Dotyczy postępowania: Modernizacja i rozbudowa sieci oświetlenia drogowego na terenie Gminy Mielnik

ODPOWIEDZI NA PYTANIA WYKONAWCÓW (zestaw odpowiedzi nr 4)

Pytanie 9.

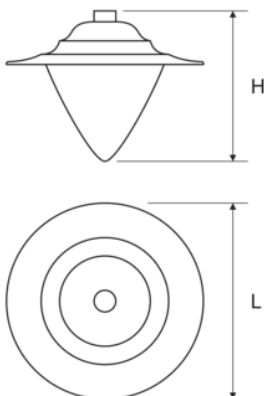
Prosimy o dopuszczenie opraw parkowych o następujących wymiarach:

L = 561mm, H= 426mm

Odpowiedź: Zamawiający akceptuje wizerunek oprawy jako zbliżony do wskazanego w PFU, natomiast Zamawiający nie akceptuje w niniejszym postępowaniu opraw o wymiarach

mniejszych niż wskazane dopuszczalne odchylenie (-10%) w PFU. Tak więc zaproponowana przez Wykonawcę oprawa o wymiarach 561 x 426 nie odpowiada minimalnym wymaganiom zawartym w PFU dla opraw parkowych.
